مصنع وتد الأخشاب
Watad Wood Factory

البند	القيمة
المشروع	كوخ مزرعة 10×6.5 - غرفتين وصالة
العميل	
الموقع	مزرعة ريفية
الاستخدام	شخصي واستثماري
المدير	م. أحمد
التاريخ	2026-09-28
المقياس	1:50
الوحدة	سم

مراجعة التصميم مقابل قواعد المصنع

المسقط الأفقي مع الفرش
الأبعاد بالسنتيمتر - الجدران: قوائم 5×7 + تليس 2.5 من الجهتين (12 سم)

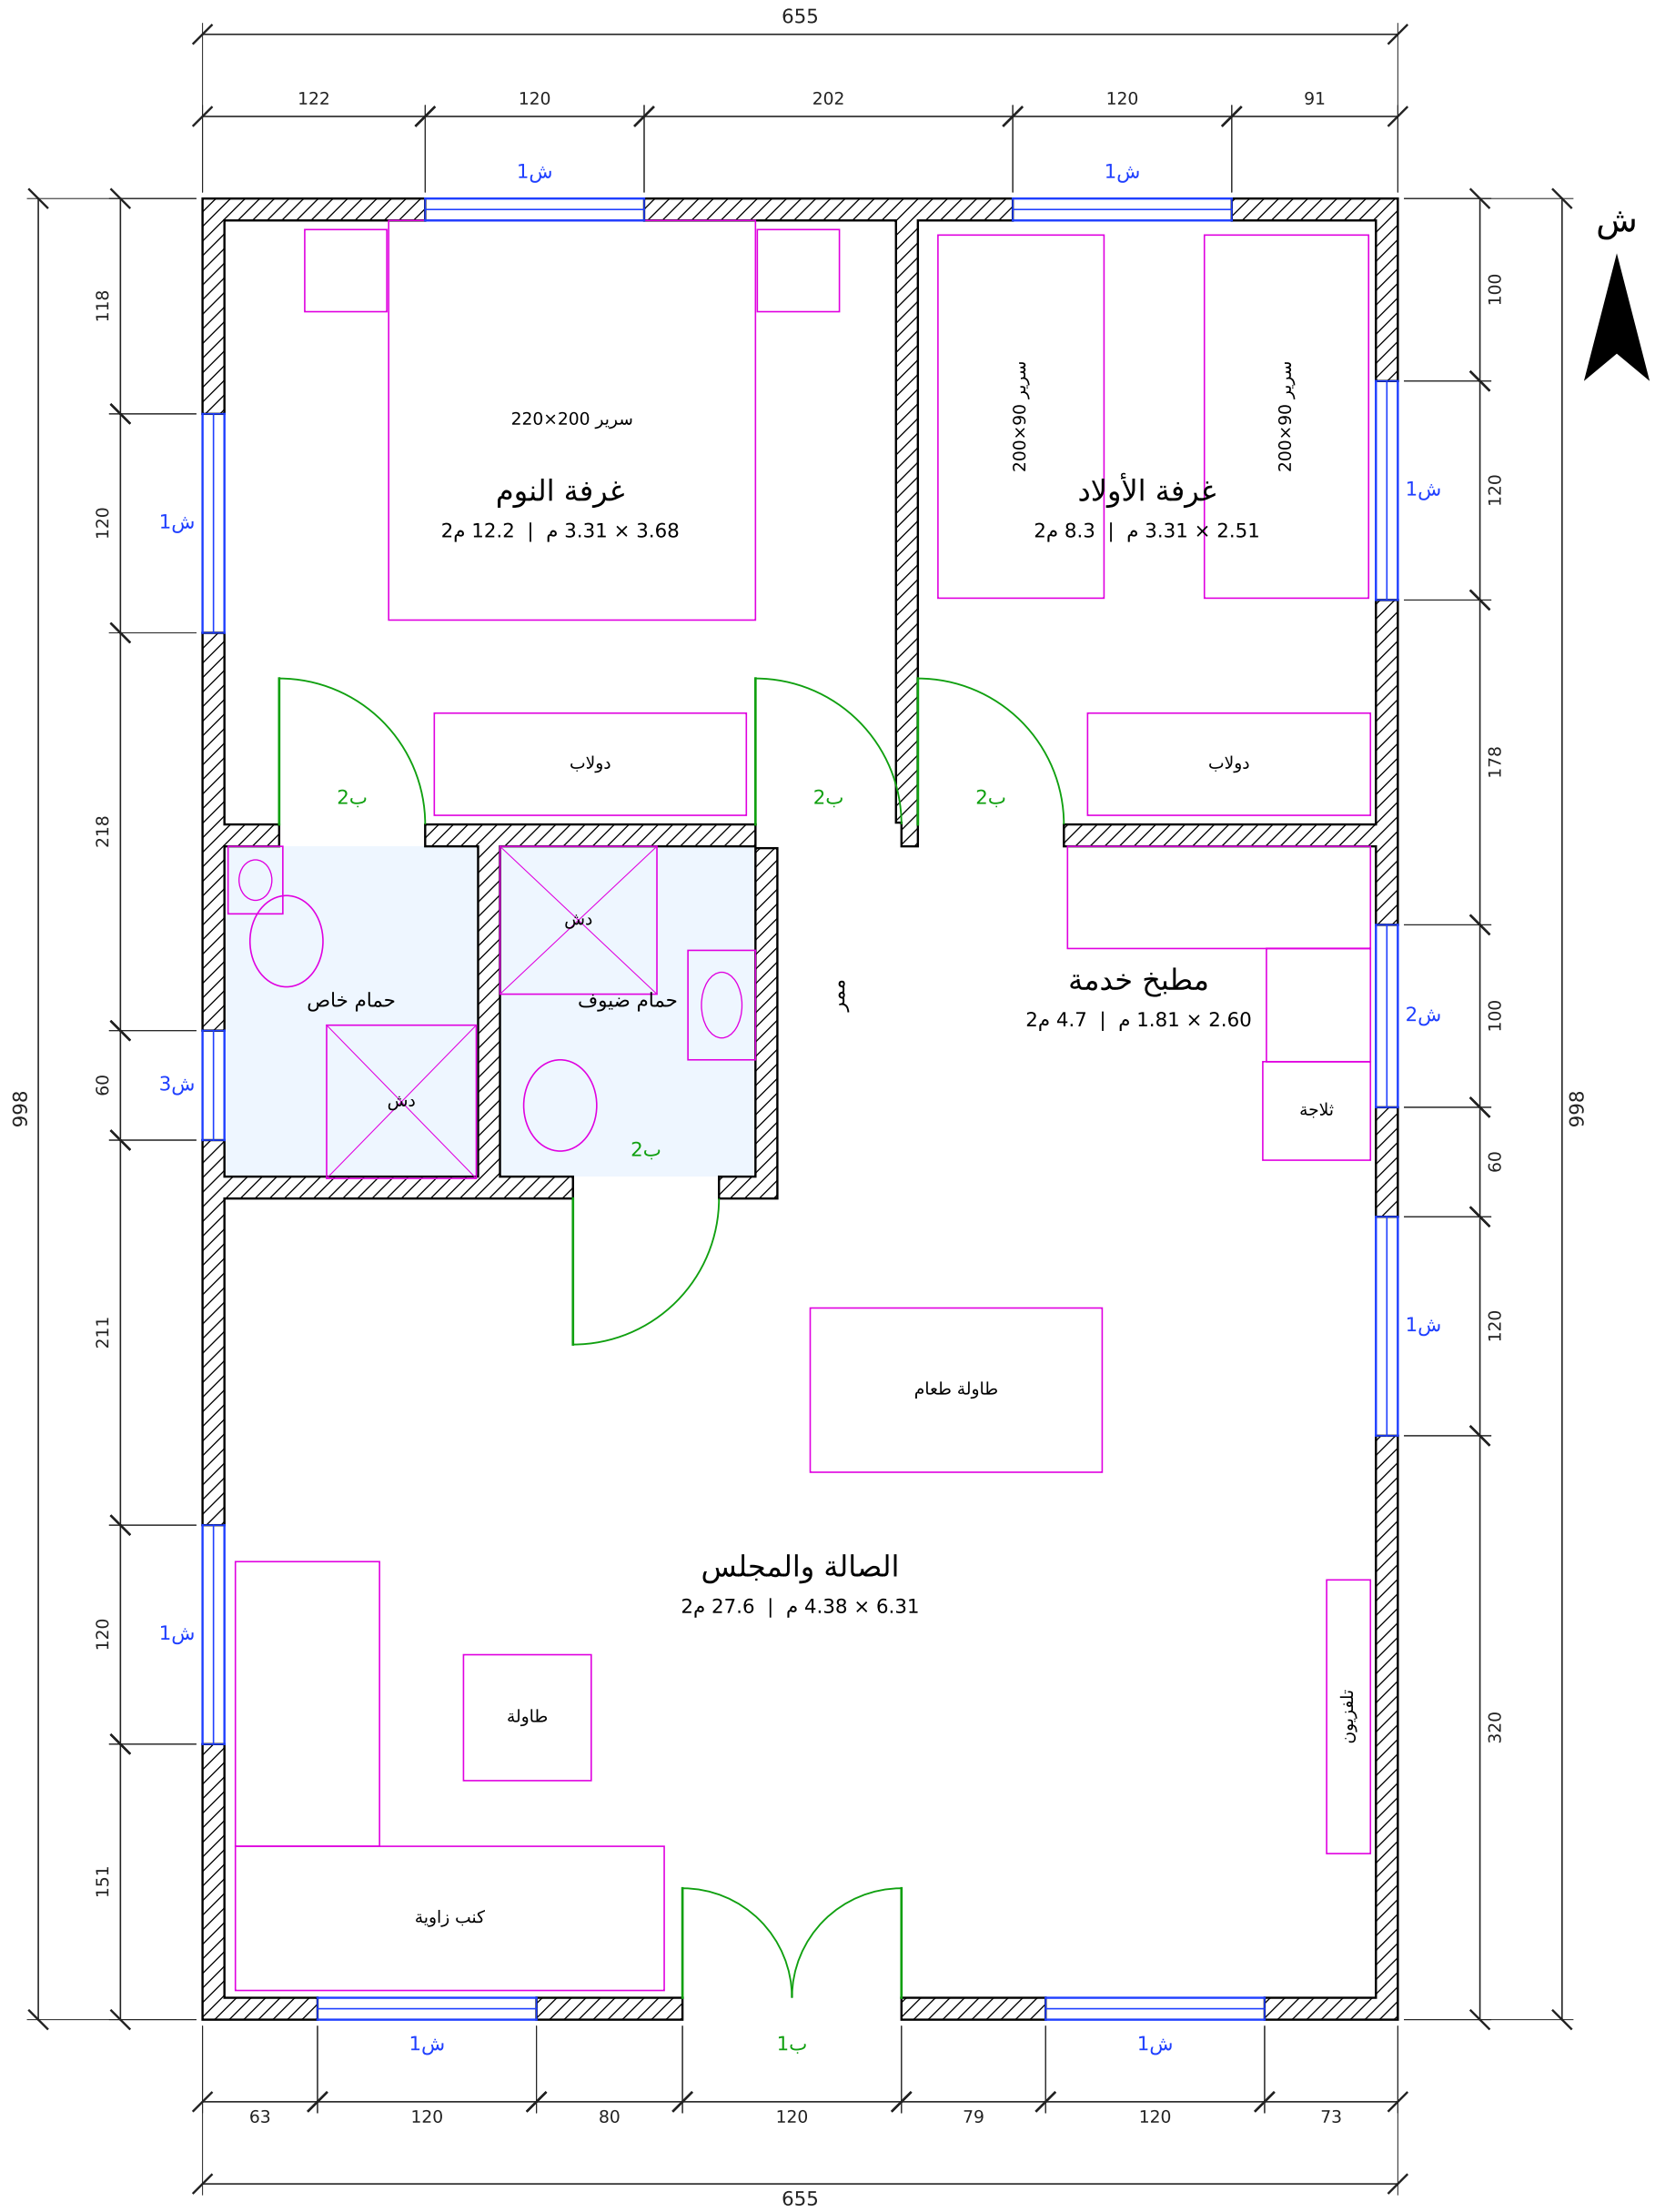
تنبيه	تهوية حمام ضيوف	لا يوجد شباك — يحتاج شفاط هواء.	إضافة شفاط أو شباك صغير.
ملاحظة	بحر المدادات	أطول بحر بدون جدار داخلي يحمل المداد: جهة أ: 328 سم، جهة ب: 328 سم. يحتاج رقم المصنع لأقصى بحر مسموح لتحديد المدادات اللي تُقوَّى 5×20.	
سؤال	يحتاج تأكيد	أقصى بحر للمداد بدون جدار داخلي قبل إضافة تقوية 5×7 (مداد 5×20)؟	
سؤال	يحتاج تأكيد	التغطية الصافية للوح التليس بعد التعشيق (مستنتجة مؤقتاً 18.67 سم من 280/15)؟	
سؤال	يحتاج تأكيد	هل يوضع أعمدة قصيرة فوق رأس الشباك/الباب إلى العلوي؟	
سؤال	يحتاج تأكيد	مكان الوصلة في القاعدة والعلوي إذا الجدار أطول من الطيلية؟

تأطير جدار 4-جنوب الغرف — الطول 643 سم، الارتفاع 280 سم (داخلي)

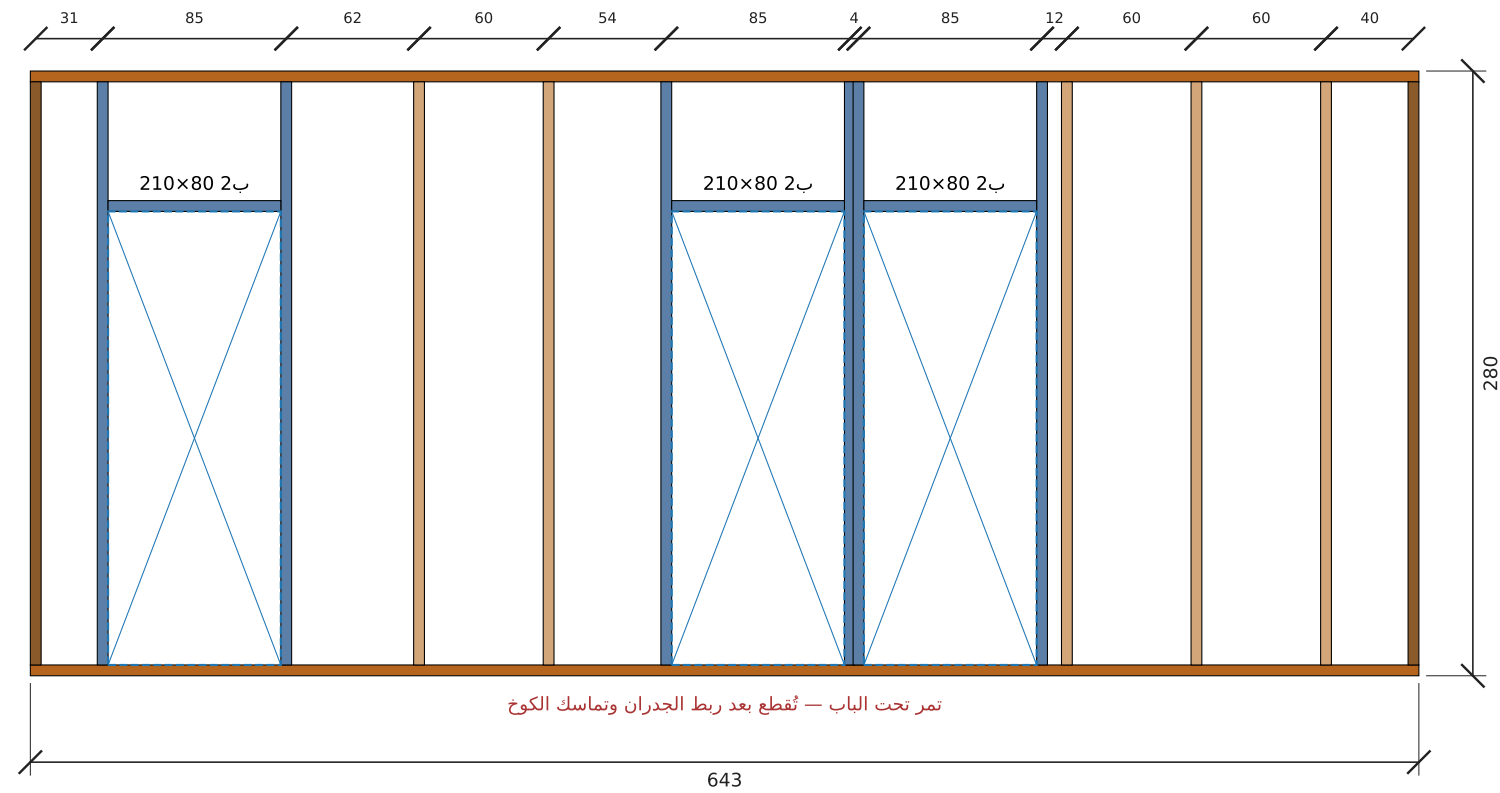
النوع	البند	التفاصيل	المقترح
خطأ	ب2 غرفة النوم في د4-جنوب الغرف	الفتحة تقع على التقاء الجدار د3-شرق حمام الضيوف (عند 303 سم)، د5-بين الغرفتين (عند 380 سم) — الباب يصطدم بالجدار ولا يوجد مكان لجنب الإطار 5×7.	تُبعد حافة الفتحة 11 سم على الأقل عن محور الجدار الملتقي، أو يُعاد توزيع الجدران الداخلية.
خطأ	ب2 غرفة الأولاد في د4-جنوب الغرف	الفتحة تقع على التقاء الجدار د5-بين الغرفتين (عند 380 سم) — الباب يصطدم بالجدار ولا يوجد مكان لجنب الإطار 7×5.	تُبعد حافة الفتحة 11 سم على الأقل عن محور الجدار الملتقي، أو يُعاد توزيع الجدران الداخلية.
خطأ	ب2 غرفة النوم و ب2 غرفة الأولاد	فتحتين متلاصقتين في د4-جنوب الغرف — المسافة بينهما أقل من إطارين 5×7 (10 سم).	
تنبيه	عرض ممر	العرض الصافي 68 سم أقل من 90 سم (ضيق للحركة ولفتح باب 80 سم).	يُوسَّع الممر إلى 90 سم على الأقل.
خطأ	حمام ضيوف بدون جدار خارجي	السياكة في المصنع تمشي من الخارج والصبة مفرغة تحت دورات المياه — هذا الحمام محصور داخل المبنى.	يُنقل الحمام ليلمس جدار خارجي، أو يُعتمد مسار سياكة تحت الصبة بقرار من المصنع.
